Statens vegvesen

Til: E134 Dagslett – E18
Kommunedelplan med konsekvensutredning

Redegjørelse for fravik

Figur 1: Illustrasjonen viser påkobling for Jensvollkorridoren mot E18.

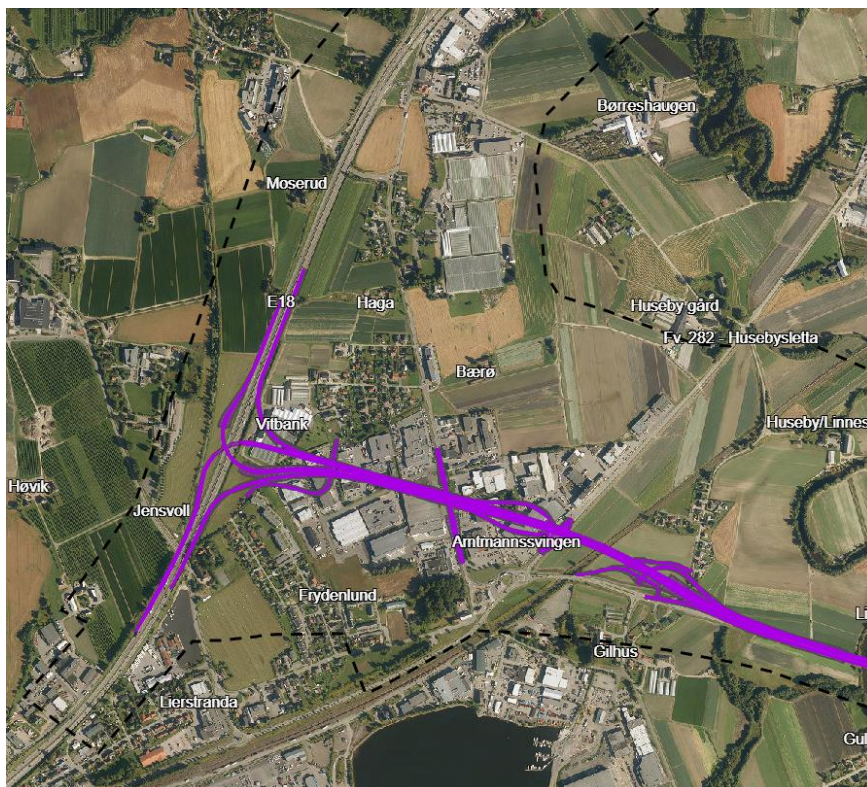
For påkjøring til E18 fra Kjellstad til avkjøring nytt kryss (sørgående), ble det søkt om tillatelse til å bruke en avstand mellom etterfølgende ramper på ca. 540 meter. For påkjøring til E18 fra nytt kryss til avkjøring Brakerøya (sørgående), ble det søkt om tillatelse til å bruke en avstand mellom etterfølgende ramper på ca. 870 meter. For påkjøring til E18 fra Brakerøya til avkjøring nytt kryss (nordgående) ble det søkt om tillatelse til å bruke en

avstand mellom etterfølgende ramper på ca. 550 meter. For påkjøring til E18 fra nytt kryss til avkjøring Kjellstad (nordgående) ble det søkt om tillatelse til å bruke en 700 meter vekslingsstrekning.

Vegdirektoratet har i denne konkrete saken godkjent fravik fra krav til kryssavstand.

Prosjektet må i videre arbeid vurdere om vekslingsfelt vil være en sikrere løsning enn å avslutte/starte akselerasjons-/retardasjonsfelt.

Framtidig ÅDT på E18 og nytt kryss mellom Brakerøyakrysset og Kjellstadkrysset kan utløse behov for et gjennomgående 3. felt på strekningen for å opprettholde akseptabelt servicenivå. Vegdirektoratet forutsatte at prosjektet gjennomfører trafikkanalyse med tanke på strekningskapasitet på E18. Trafikkmengde for dimensjonerende time på E18, alle ramper og vekslende trafikk, bør være grunnlaget for analysen.

Vegdirektoratet forutsatte at prosjektet i videre arbeid gjennomfører trafikkanalyse med tanke på kapasitet på det nye krysset på E18 og dets samvirke med tilstøtende kryss langs E18 og E134.

Prosjektet planlegger i henhold til Vegdirektoratets tilbakemelding. Analysene gjøres i reguleringsplanfasen.

Figur 2: Illustrasjonen viser påkobling for Vitbank og Husebykorridoren mot E18.

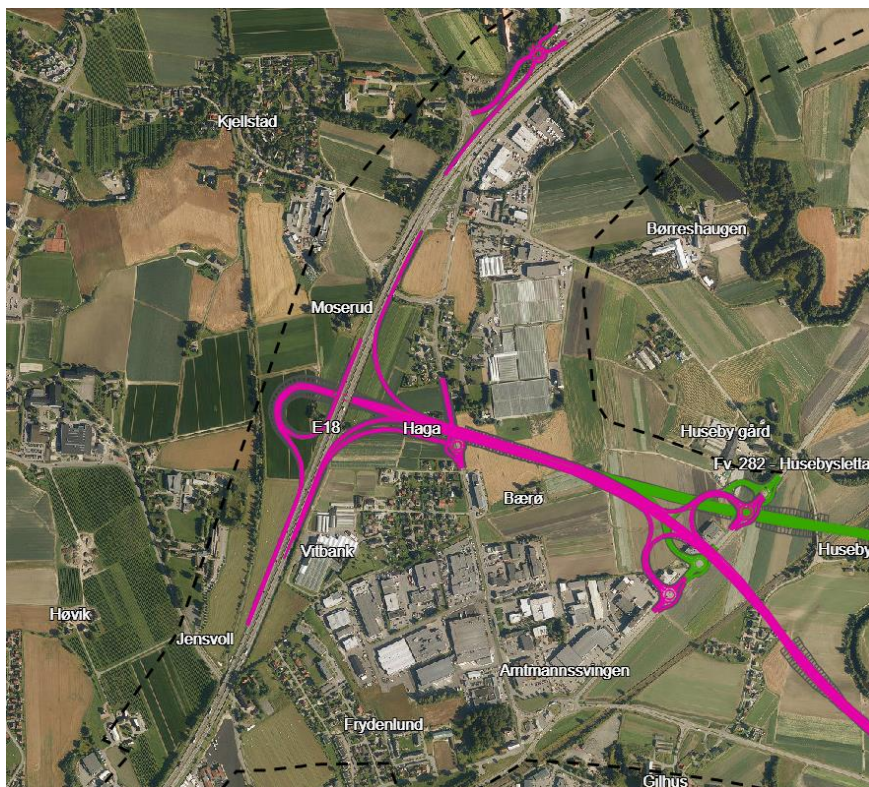
For påkjøring til E18 fra Kjellstad til avkjøring nytt kryss (sørgående) ble det søkt om tillatelse til å bruke en avstand mellom etterfølgende ramper på ca. 340 meter. For påkjøring til E18 fra nytt kryss til avkjøring Brakerøya (sørgående) ble det søkt om tillatelse til å bruke en avstand mellom etterfølgende ramper på ca. 1310 meter. For påkjøring til E18 fra Brakerøya til avkjøring nytt kryss (nordgående) ble det søkt om tillatelse til å bruke en avstand mellom etterfølgende ramper på ca. 860 meter. For påkjøring til E18 fra nytt kryss til påkjøring fra Kjellstad (nordgående) ble det søkt om tillatelse til å bruke en avstand mellom etterfølgende ramper på ca. 280 meter.

Vegdirektoratet godkjente i denne konkrete saken fravik fra krav til kryssavstand, dersom avstanden mellom fartsendingsfelt blir minst 500 meter.

Prosjektet må i videre arbeid vurdere om vekslingsfelt vil være en sikrere løsning enn å avslutte/starte akselerasjons-/retardasjonsfelt.

Framtidig ÅDT på E18 og nytt kryss sør fra eksisterende Kjellstadkrysset kan utløse behov for et gjennomgående 3. felt på strekningen for å opprettholde akseptabelt servicenivå. Vegdirektoratet forutsatte at prosjektet gjennomfører trafikkanalyse med tanke på

strekningsskapasitet på E18. Trafikkmengde for dimensjonerende time på E18, alle ramper og vekslende trafikk, bør være grunnlaget for analysen.

For påkjøring fra Kjellstad til avkjøring nytt kryss (sørgående) der opprinnelig forslag viste ca. 340 meter, så kan avstanden økes til 500 meter ved at dagens påkjøring i Kjellstadkrysset sørgående retning flyttes nærmere serviceanlegget. For påkjøring nytt kryss til påkjøring fra Kjellstad (nordgående) der opprinnelig forslag viste ca. 280 meter, så kan avstanden økes til 500 meter ved at dagens påkjøring på Kjellstad trekkes lengre nordover.

De øvrige tilbakemeldingene fra Vegdirektoratet vurderes i reguleringsplanfasen.

Figur 3: Illustrasjonen viser påkobling for Vikerkorridoren mot E18.

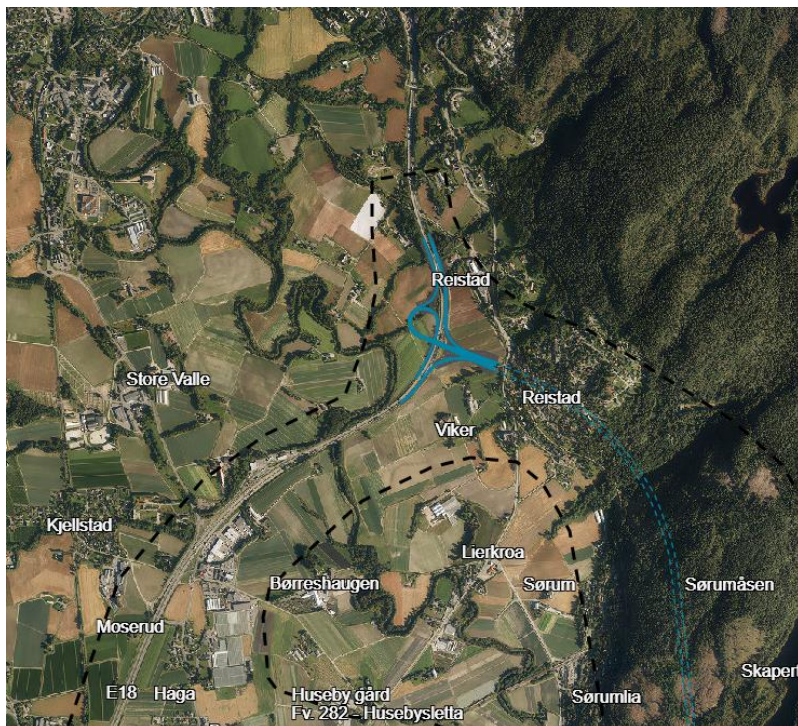
For påkjøring til E18 fra Tranby til avkjøring nytt kryss (sørgående) ble det søkt om tillatelse til å bruke en avstand mellom etterfølgende ramper på ca. 3,2 km. For påkjøring til E18 fra nytt kryss til avkjøring Kjellstad (sørgående) ble det søkt om tillatelse til å bruke en avstand mellom etterfølgende ramper på ca. 395 meter. For påkjøring til E18 fra Kjellstad til

avkjøring nytt kryss (nordgående) ble det søkt om tillatelse til å bruke en avstand mellom etterfølgende ramper på ca. 920 meter. For påkjøring til E18 fra nytt kryss til avkjøring Tranby (nordgående) ble det søkt om tillatelse til å bruke en avstand mellom etterfølgende ramper på ca. 3,3 km.

Vegdirektoratet godkjente i denne konkrete saken fravik fra krav til kryssavstand, dersom avstanden mellom fartsendringsfelt blir minst 500 meter.

For avstanden mellom nytt kryss og Kjellstadkrysset må prosjektet i videre arbeid vurdere om et minst 700 meter langt vekslingsfelt vil være en sikrere løsning enn å avslutte/starte akselerasjons-/retardasjonsfelt.

Framtidig ÅDT på E18 og nytt kryss ca. 1450 meter nord fra eksisterende Kjellstadkrysset kan utløse behov for et gjennomgående 3. felt på strekningen for å opprettholde akseptabelt servicenivå. Vegdirektoratet forutsatte at prosjektet gjennomfører trafikkanalyse med tanke på strekningskapasitet på E18. Trafikkmengde for dimensjonerende time på E18, alle ramper og vekslende trafikk, bør være grunnlaget for analysen.

For påkjøring nytt kryss til avkjøring Kjellstad (sørgående), der opprinnelig forslag viste ca. 395 meter, så kan avstanden økes til 500 meter ved at dagens avkjøring til Kjellstad flyttes sørover.

De øvrige tilbakemeldingene fra Vegdirektoratet vurderes i reguleringsplanfasen.

Figur 4: Illustrasjonen viser Jensvollkorridoren, og avstanden mellom det nye krysset på E18 og krysset med fv. 282, og mellom krysset med fv. 282 og krysset med eksisterende E134 på Linnes.

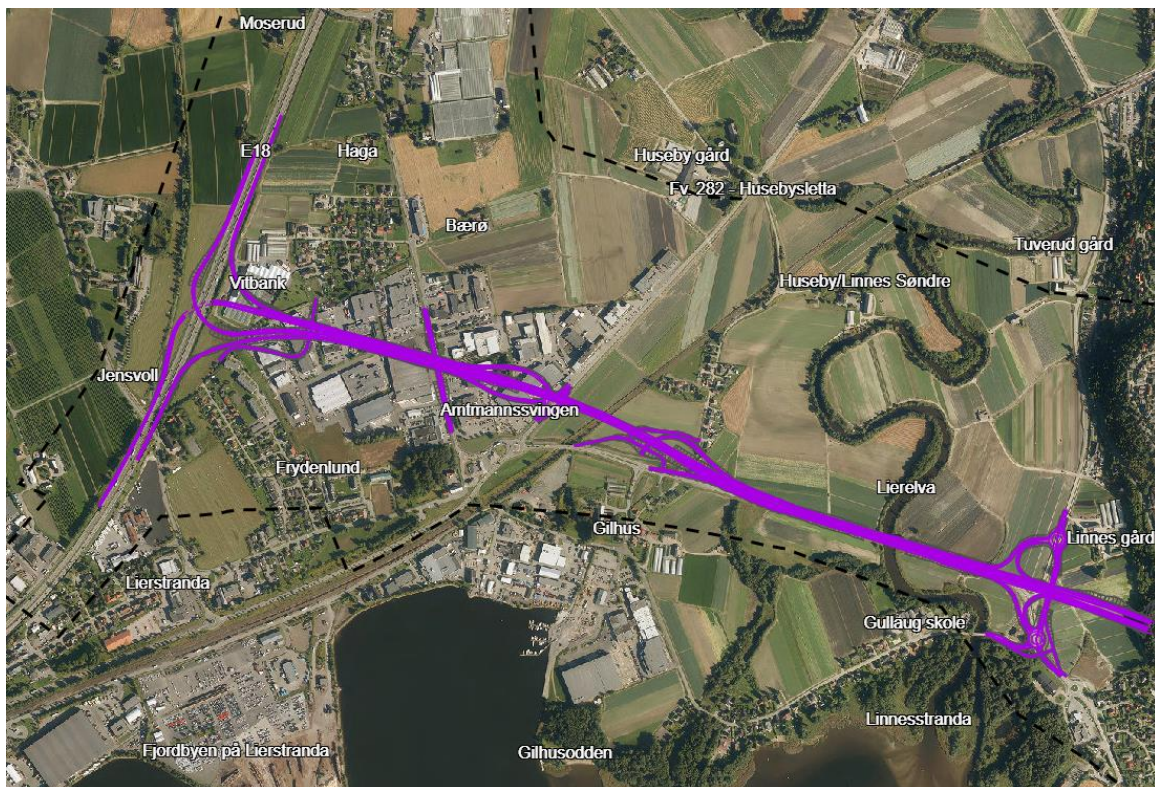
Jensvollkorridoren vil for deler av strekningen bruke eksisterende vegtrasé. For Jensvollkorridoren ble det søkt om fravik fra krav om minste kryssavstand langs E134, mellom det nye krysset på E18 og kryss med fv. 282, og mellom kryss med fv. 282 og kryss med eksisterende E134 på Linnes. Den prosjekterte avstanden mellom E18 og fv. 282 er så kort at rampene er delvis overlappende, slik at det må brukes vekslingsfelt. Den prosjekterte avstanden mellom fv. 282 og nytt kryss på Linnes er 215 meter i retning E18 og 317 meter i retning Dagslett.

Vegdirektoratet mente volum vekslende trafikk er for stor, og tilgjengelig avstand mellom ramper (evt. lengde på vekslingfelt) er for kort. Dette øker risikoen for konflikt mellom vekslende trafikk. Vegdirektoratet la til grunn at lokalvegnettet skal være atskilt.

De konkluderte med at fravik fra krav om minste kryssavstand ikke ble godkjent.

Prosjektet søkte om fravik for begge kryssene og fikk ikke godkjent fravik. Et alternativ kan være å bare bygge et kryss i korridoren, ved Linnes. En løsning med kun kryss på Linnes vil medføre mer trafikk på Tuverudveien, eller så må det etableres en ny lokalveg ved siden av ny E134 på landbruksjord. Ingen av disse løsningene oppfylder prosjektets mål, og er derfor ikke utredet videre.

Prosjektet har tatt avslaget fra Vegdirektoratet til etterretning. Jensvollkorridoren er imidlertid utredet på lik linje som øvrige korridorer med foreslåtte kryss. Uten fravik for kryss med fv. 282 og eksisterende E134, kan vegen ikke bygges som ønsket.

Figur 5: Illustrasjonen viser Vitbankkorridoren og avstanden mellom det nye krysset på E18 og kryss med fv. 282 for E134.

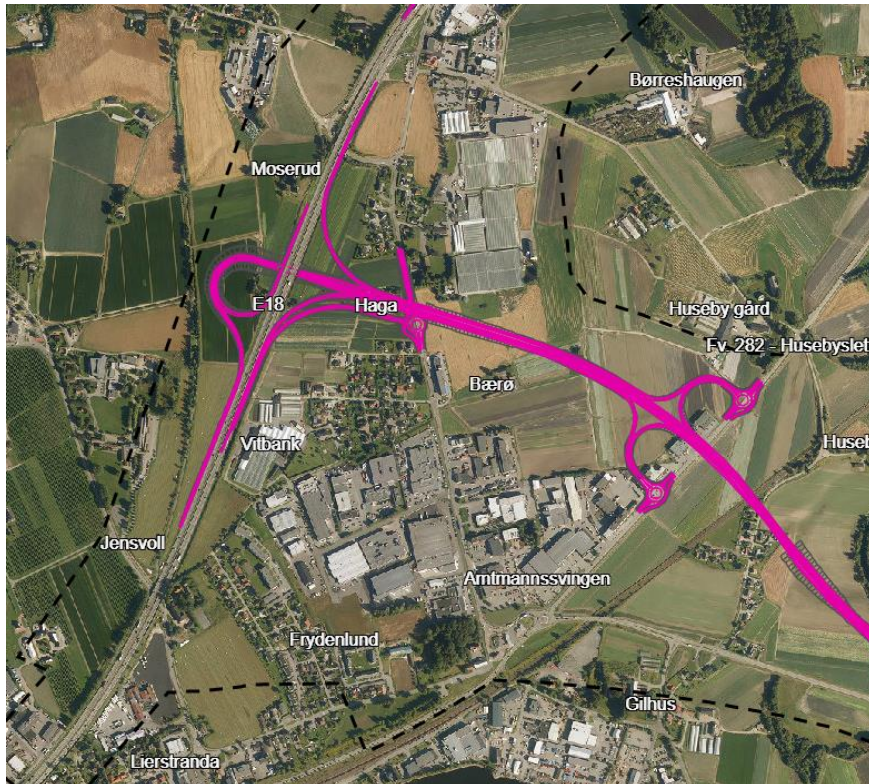
For Vitbankkorridoren ble det søkt om fravik fra krav om minste kryssavstand langs E134, mellom det nye krysset på E18 og kryss med fv. 282. Den prosjekterte avstanden mellom rampene på de to overnevnte kryssene er ca. 323 meter i retning E18 og ca. 299 meter i retning Dagslett.

Søknaden om fravik fra krav om minste kryssavstand ble i første omgang ikke godkjent med foreslåtte avstand. Prosjektet foreslo å snu kløverbladene til å ligge mellom fv. 282 og jernbanen, da økes avstanden til over 500 meter.

Vegdirektoratet godkjente derfor fravikssøknaden under forutsetningen om at endelig løsning godkjennes i reguleringsplanfasen.

Det nye krysset på E18 er utformet med direkte og semi-direkte ramper hvilket innebærer at de har større fart enn vanlige ramper. Med dette som bakgrunn mente Vegdirektoratet at det også må gjennomføres trafikkanalyse for å sikre akseptabel utviklingskvalitet mellom kryssene.

Figur 7: Illustrasjonen viser Husebykorridoren og avstanden mellom det nye krysset på E18 og kryss med fv. 282 for E134.

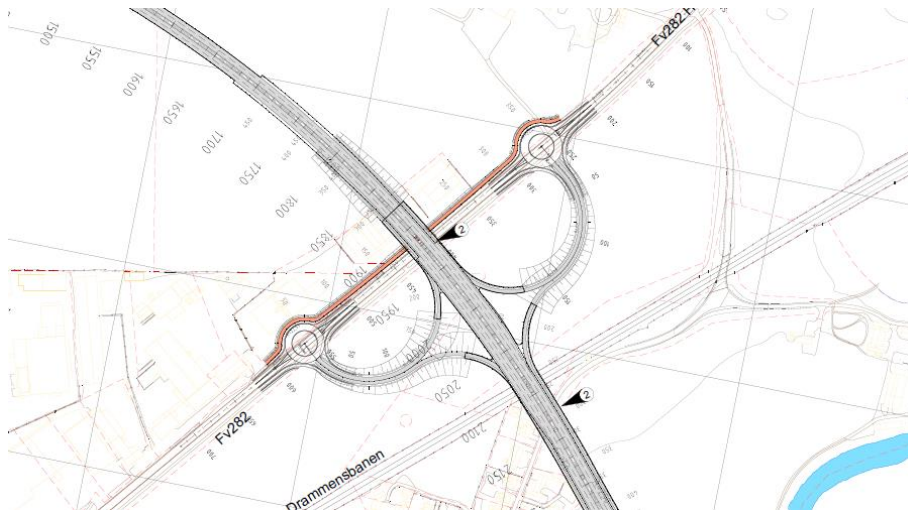
For Husebykorridoren ble det søkt om fravik fra krav om minste kryssavstand langs E134, mellom det nye krysset på E18 og kryss med fv. 282. Den prosjekterte avstanden mellom rampene på de to overnevnte kryssene er ca. 365 meter i retning E18 og ca. 321 meter i retning Dagslett.

Søknaden om fravik fra krav om minste kryssavstand ble i første omgang ikke godkjent med foreslåtte avstand. Prosjektet foreslo å snu kløverbladene til å ligge mellom fv. 282 og jernbanen, da økes avstanden til over 500 meter.

Vegdirektoratet godkjente derfor fravikssøknaden under forutsetningen om at endelig løsning godkjennes i reguleringsplanfasen.

Det nye krysset på E18 er utformet med direkte og semi-direkte ramper hvilket innebærer at de har større fart enn vanlige ramper. Med dette som bakgrunn mente Vegdirektoratet at det også må gjennomføres trafikkanalyse for å sikre akseptabel avviklingskvalitet mellom kryssene.

Figur 10: Illustrasjonen viser tunnelprofil – T10,5

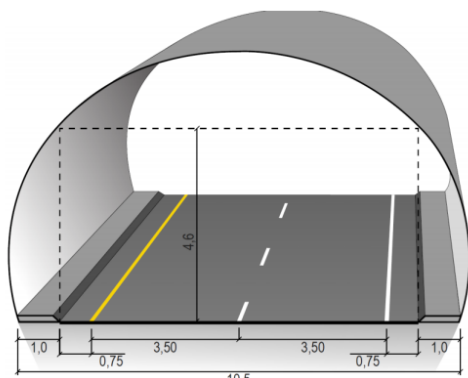
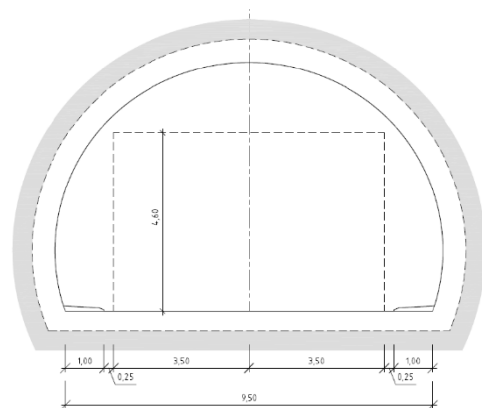
I fravikssøknad 4 fikk prosjektet innvilget tilpasset dimensjoneringsklasse H3 med 90 km/t. For dimensjoneringsklasse H3 med 110 km/t er det et krav om tunnelbredde 10,5 meter – T10,5. For dimensjoneringsklasse H5 med 90 km/t og toløps tunnel er kravet T9,5. Det var derfor naturlig å søke om endring av tunnelprofil fra T10,5 til T9,5 for prosjektet.

Vegdirektoratet svarte at det arbeides med en utredning av mulighetene for bruk av T9,5 for tunneler i dimensjoneringsklasse H3. Av den grunn ble ikke søknaden ferdigbehandlet. Vegdirektoratet så det derfor som naturlig at spørsmålet om tunnelprofil avklares i reguleringsplanleggingen.

Prosjektet er planlagt med T9,5. En økning av tunnelbredde fra T9,5 til T10,5 vil føre til økte kostnader, men ikke andre konsekvenser av betydning.
